Lok. 608 / JM / 09

Gdynia, dnia 12.05.2009 r.

Dotyczy : przetargu nieograniczonego od 5.150.000 euro na wykonanie roboty budowlanej „Przebudowa stadionu piłkarskiego przy ulicy Olimpijskiej w Gdyni”.

W odpowiedzi na pytania Wykonawców, wyjaśniam:

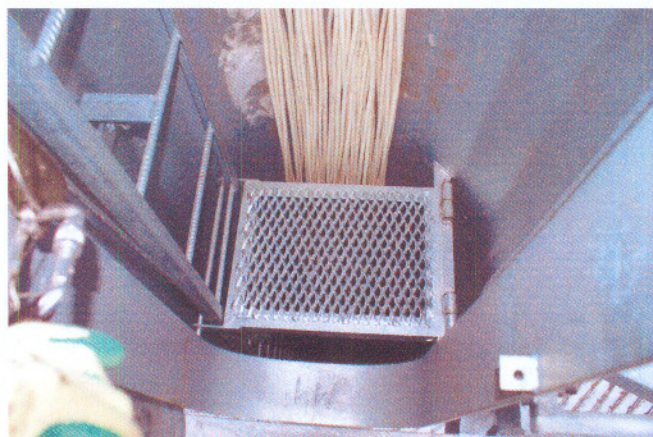
118. Pytanie: Maszty Oświetleniowe: W przekazanych materiałach nie ma brak jest rozwiązania przejścia z drabiny (pomost czy inne) wewnątrz maszty do drzwi prowadzących na platformę serwisową. Prosimy o uzupełnienie informacji i dokumentacji w tym zakresie.

Odpowiedź: Przejście z drabiny wewnętrznej usytuowanej wewnątrz trzonu na pomost obsługowy usytuowany przy galerii oświetleniowej na zewnątrz maszty przewidziano w postaci opuszczanego pomostu obsługowego (jak na zdjęciach poniżej) zainstalowanego na poziomie pomostu obsługowego.
